PREVOST

**BULLETIN DE
GARANTIE**

BG21-09

DATE :	Septembre 2021	SECTION : 23 ACCESSOIRES
EXPIRATION:	Septembre 2023	
SUJET :	INTERFÉRENCE ENTRE LE BRAS D'ESSUIE-GLACE ET LE BALAI D'ESSUIE-GLACE

Figure 1

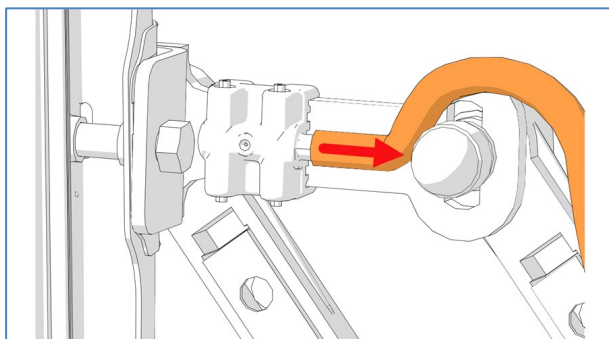
1. Sur les deux ensembles de bras d'essuie-glace, déconnectez les boyaux de liquide de lave-glace des buses.

Figure 2

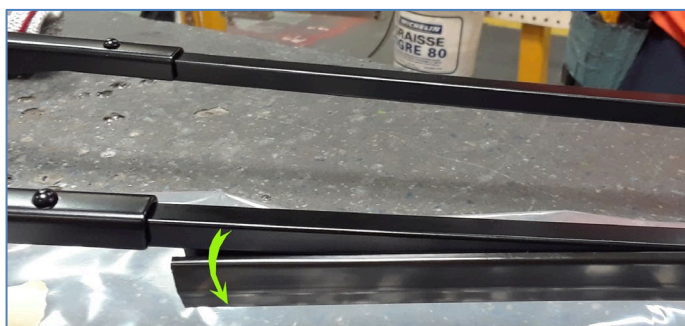
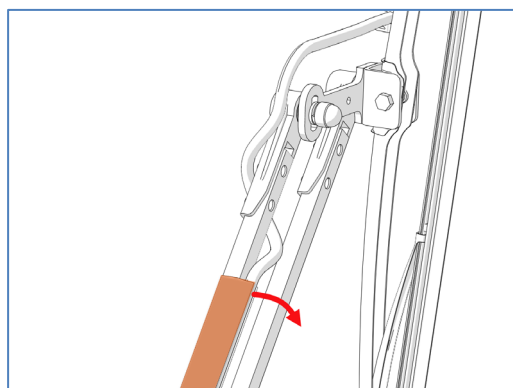
2. Sur les deux ensembles de bras d'essuie-glace, retirez les porte-boyaux. Prenez soin de ne pas endommager la peinture du bras de l'essuie-glace.

Figure 4 : TEL QUE VUE DE L'INTÉRIEUR

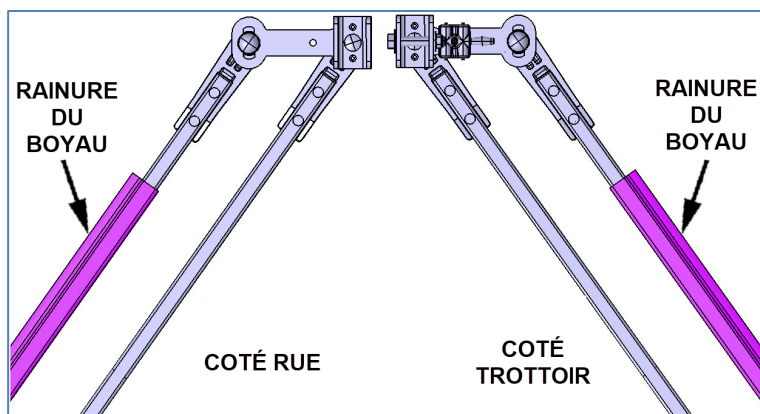
3. Réinstallez le porte-boyau de sorte que la rainure du boyau soit située comme suit:
 - Sur le bras d'essuie-glace du côté « rue », la rainure du boyau doit être située du côté « rue ».

- Sur le bras d'essuie-glace côté « trottoir », la rainure du boyau doit être située du côté « trottoir ».

Figure 6 : BRAS D'ESSUIE-GLACE COTE RUE

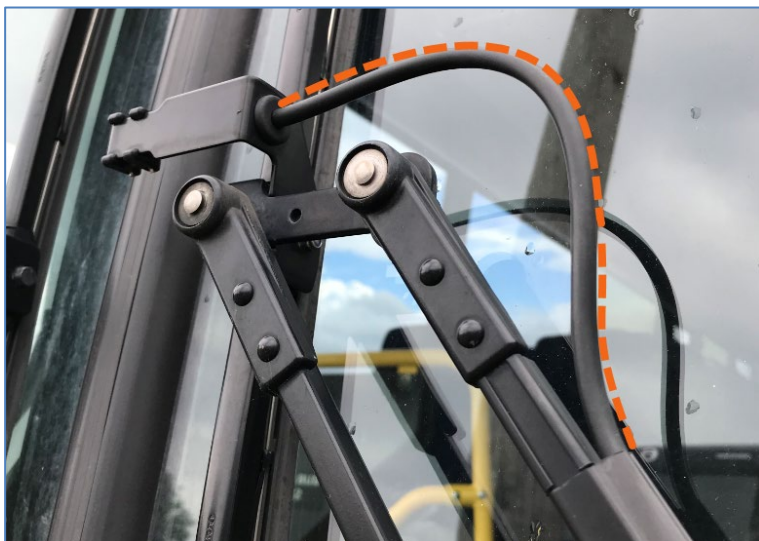
4. Sur le bras d'essuie-glace côté « rue », acheminez le boyau de lave-glace comme indiqué et connectez à la buse (Figure 6).
